COMUNICAÇÃO DE NÃO-CONFORMIDADE AMBIENTAL - CNC

N°
 22/2012
 R

Programa: Plano Ambiental de Construção (PAC)

CROQUI

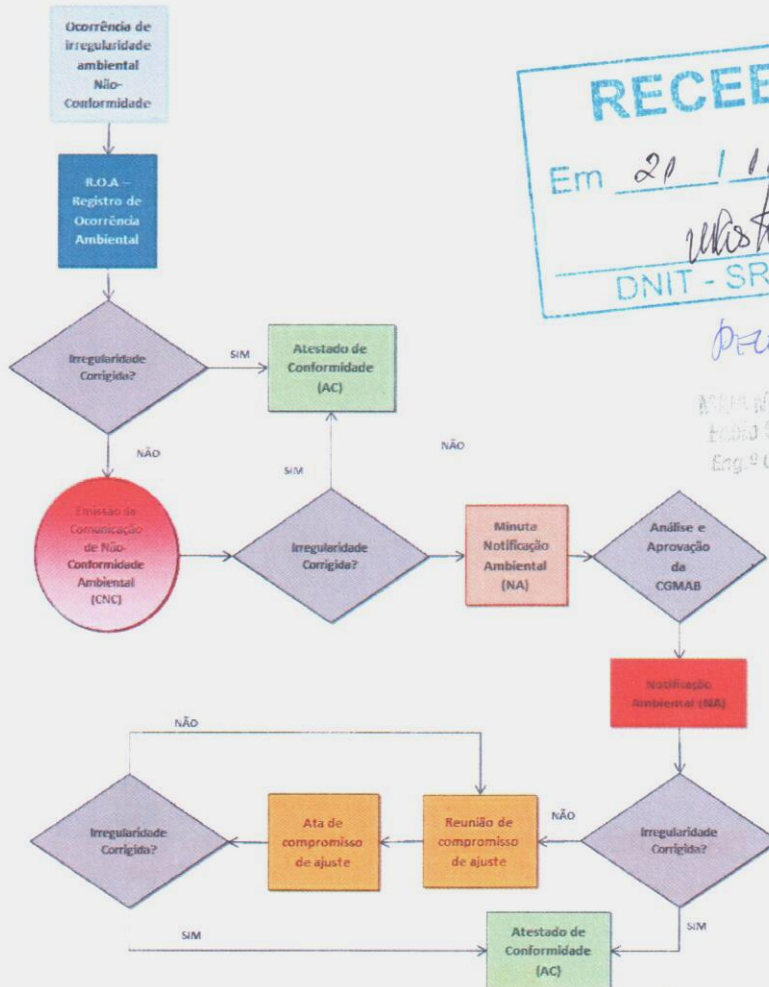
Obstrução de bueiro.
 No dia 18/10/2012 foi constatado pela equipe de supervisão uma obstrução de um bueiro de drenagem pluvial. Isso ocorreu devido a atividade de abertura de caminho de serviço e terraplanagem, fazendo com que o material desprendido caísse na boca do bueiro. Esta situação está em desacordo com os programas ambientais, normas do DNIT, Legislação Ambiental. Segue as legislações aplicáveis abaixo:
 Norma DNIT - 070/2006 - PRO.
 Plano Executivo Ambiental - PEA.
 Programa Ambiental de Construção - PAC.
 Lei Federal nº 6938/81 que dispõe sobre a Política Nacional de Meio Ambiente - PNMA

Sugerimos ações para desobstrução do bueiro, compactação e proteção da saia do aterro
